SOLICITUD DE MODIFICACIONES, ADICIONES Y/O PRÓRROGAS SISTEMA INTEGRADO DE GESTIÓN	CÓDIGO: GJ-R-037
		FECHA VIGENCIA: 2021-07-15
		VERSIÓN: 00
		Página 1 de 10

FECHA DE LA SOLICITUD	19 DE DICIEMBRE DE 2025		
1. INFORMACIÓN GENERAL DEL CONTRATO			
TIPO DE CONTRATO	OBRA		
N° Y FECHA DEL CONTRATO	No. 046 DEL 10 DE MARZO DE 2025		
OBJETO: CONSTRUCCIÓN Y REPOSICIÓN DE REDES DE ACUEDUCTO, ALCANTARILLADO Y ACTIVIDADES COMPLEMENTARIAS DE RECUPERACIÓN DE LAS VÍAS INTERVENIDAS PARA LA ZONA URBANA DE LA CIUDAD DE IBAGUÉ			
CONTRATISTA	UNIÓN TEMPORAL VIAL 3 X 1		
SUPERVISOR	ARQ. JUAN CARLOS AYALA ARIAS - DIRECTOR DE PLANEACIÓN.		
INTERVENTOR	CONSORCIO INTERVENTORÍA T Y C		
VALOR INICIAL DEL CONTRATO	\$5.309.354.716 M/CTE		
PLAZO INICIAL DE EJECUCIÓN DEL CONTRATO	TRES (3) MESES		
FECHA DE INICIO DEL CONTRATO	FECHA DE TERMINACIÓN DEL CONTRATO		
08 DE ABRIL DE 2025	10 DE DICIEMBRE DE 2025 (ACTUALMENTE SUSPENDIDO)

Asunto: Informe aprobación de prórroga y adición del contratista y solicitud de prórroga y adición de interventoría.

ASUNTO: Solicitud de prórroga y adición del contrato de obra

Ilustración 1 Diseño de Pavimento

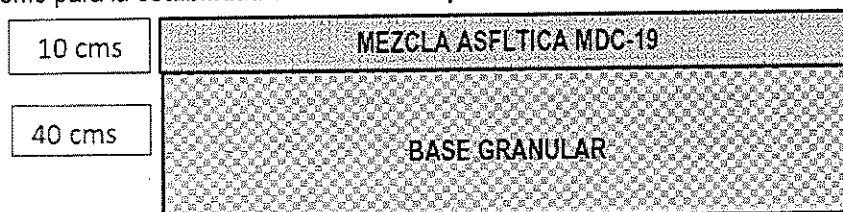
En el marco de la continuidad de las actividades administrativas y conforme al cronograma establecido, el día 9 de abril se da inicio a las labores constructivas correspondientes al desarrollo del contrato en ejecución. Durante las actividades preliminares, específicamente en el frente de obra ubicado en la calle 79 del sector **Villa Café**, el equipo de **Topografía de la Unión Temporal Vial 3X1** realizó el **levantamiento topográfico inicial**, en el cual se identificó la presencia de una **tubería de alcantarillado pluvial de 36 pulgadas de diámetro (ø36")**, acompañada de una **losa de concreto** situada dentro del área proyectada para la ejecución del proyecto.

Esta condición configura una **interferencia directa** con la infraestructura existente, ya que una porción significativa del volumen de la tubería se encuentra dentro del espesor proyectado para la **capa de base granular**, lo que representa un **riesgo técnico y operativo** tanto para la **integridad estructural de la tubería** como para la **estabilidad del sistema de pavimento flexible** diseñado en esta zona.

Con base en lo anteriormente expuesto, la aplicación de la estructura de pavimento diseñada para este tramo vial implicaría que la **tubería de alcantarillado pluvial de 36 pulgadas (ø36")**, junto con su correspondiente **losa de concreto de revestimiento**, asociada al canal proveniente del sector **Mirolindo**, quedaría ubicada a una profundidad aproximada de **30 cm respecto a la rasante del pavimento flexible**. Esta configuración dejaría una **capa de base granular de únicamente 25 cm de espesor** entre la superficie superior de la losa y el paquete estructural del pavimento, lo cual **compromete la capacidad portante y la integridad estructural del sistema de pavimento flexible**, incrementando el riesgo de deformaciones prematuras, asentamientos diferenciales y fallas estructurales en la vía.

En calidad de contratistas responsables de la ejecución del proyecto, y con fundamento en las condiciones técnicas identificadas en campo, hemos manifestado desde las fases iniciales nuestra **preocupación frente a la viabilidad de ejecutar las actividades conforme al diseño estructural del pavimento actualmente aprobado**, dadas las interferencias detectadas con redes existentes y las condiciones geotécnicas del terreno. En consecuencia, mediante el **oficio No. UTVIAL-012-2025**, se procedió a **informar formalmente a la interventoría** sobre esta situación y, simultáneamente, se **solicitó la revisión técnica y posible modificación del diseño estructural del pavimento** contemplado contractualmente para la **calle 79, sector Villa Café**.

Figura: N° 11 2ª Alternativa de diseño Pavimentos de Concreto MÉTODO PCA 84

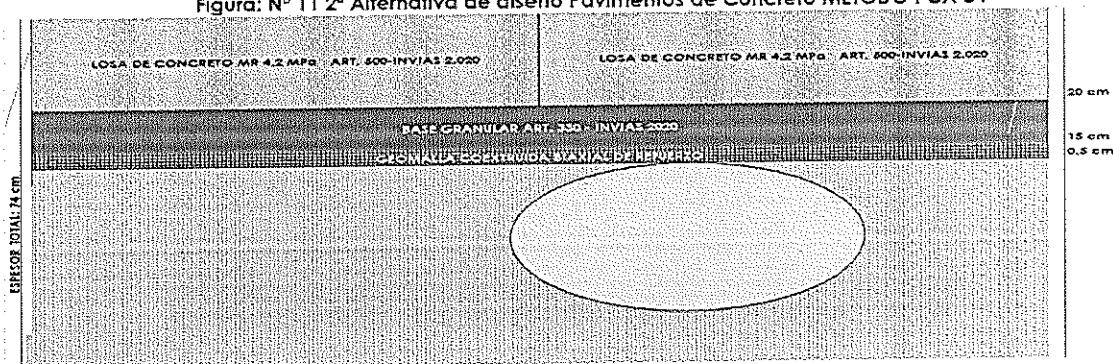
Dando continuidad al proceso técnico-administrativo y en respuesta a la solicitud de revisión del diseño estructural del pavimento para la calle 79 del sector Villa Café, la entidad contratante ha emitido concepto favorable sobre la propuesta presentada por el diseñador, autorizando la **implementación de la Alternativa No. 2**, la cual fue seleccionada tras un análisis comparativo de viabilidad técnica, operativa y económica entre las dos opciones evaluadas, la cual fue definida por la entidad y aprobada mediante el comité 04. Esta nueva solución contempla una **estructura de pavimento rígido**, conformada por una **geomalla biaxial de refuerzo**, una **capa granular de 15 cm de espesor** y una **losa de concreto hidráulico MR-42 con un espesor de 20 cm**, lo que permitirá mejorar significativamente el comportamiento estructural de la vía frente a las condiciones de carga y tránsito previstas, así como mitigar los riesgos previamente identificados asociados a la interferencia con redes subterráneas existentes. La elección de esta alternativa busca no solo optimizar la **durabilidad y capacidad portante del pavimento**, sino también **garantizar la estabilidad a largo plazo de la infraestructura vial**, atendiendo de manera integral las condiciones geotécnicas, hidráulicas y funcionales del sector intervenido.

Atendiendo la situación relacionada con la definición y aprobación de la nueva estructura de pavimentación a implementar en el sector de **Villa Café**, resulta pertinente resaltar las implicaciones técnicas y logísticas derivadas de esta modificación, particularmente en lo concerniente a los **ajustes en la programación de obra y la incorporación de ítems no previstos en el presupuesto original**, dado que el proceso constructivo requerido para la **ejecución de un pavimento rígido en concreto MR-42** difiere sustancialmente del contemplado en el diseño inicial basado en **pavimento flexible asfáltico**.

Estas diferencias sustanciales en el proceso constructivo no solo **impactan directamente la programación original de actividades**, sino que también **requieren la formalización de nuevos ítems en el presupuesto** que respondan a los requerimientos técnicos, logísticos y operativos asociados al cambio de tipología estructural. Por tal motivo, es fundamental realizar un ajuste integral al cronograma y a la matriz de cantidades de obra para garantizar una correcta planeación, control y ejecución del proyecto bajo las nuevas condiciones aprobadas.
